BOHRER

KC9682CK--A

R11177

KC9682CK, KC1282CK, KC1882CK.

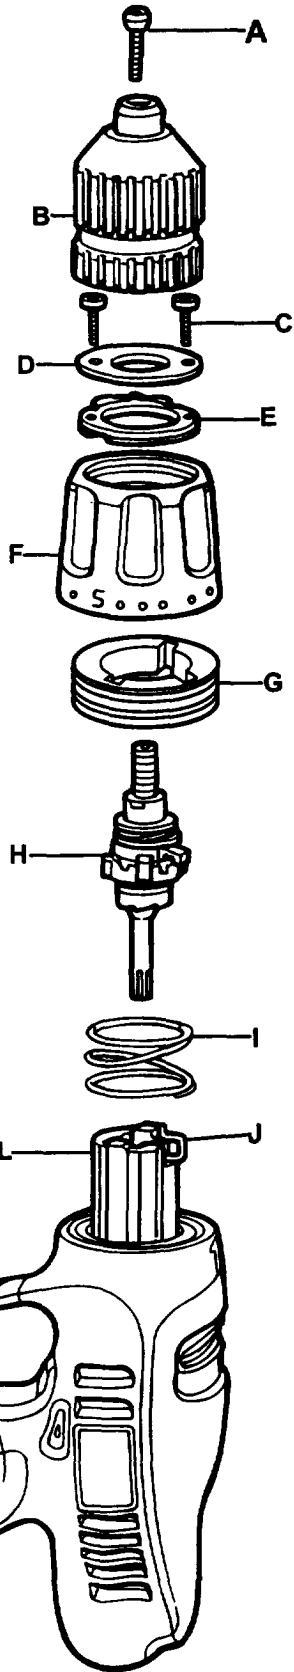
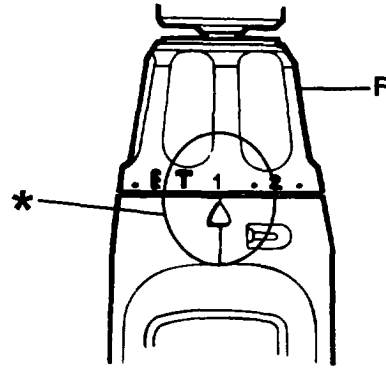
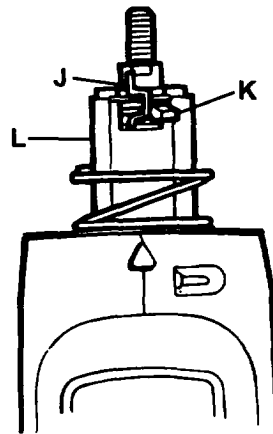
Ersetzen der Spannungsfeder der Kupplung. Einheiten vor Datumscode 98-01.

Ab Datumscode 98-01 wurde eine neue Spannungsfeder eingeführt, um die Leistung des Kupplungsmechanismus zu verbessern. Wenn nötig, ist es möglich, die Feder bei vor dem oben erwähnten Datumscode hergestellten Einheiten zu ersetzen; dabei wird Teil 18 der entsprechenden Wartungszeichnung und Teileliste verwendet. Das vollständige Reparaturverfahren finden Sie im Servicebulletin KC9682_b.
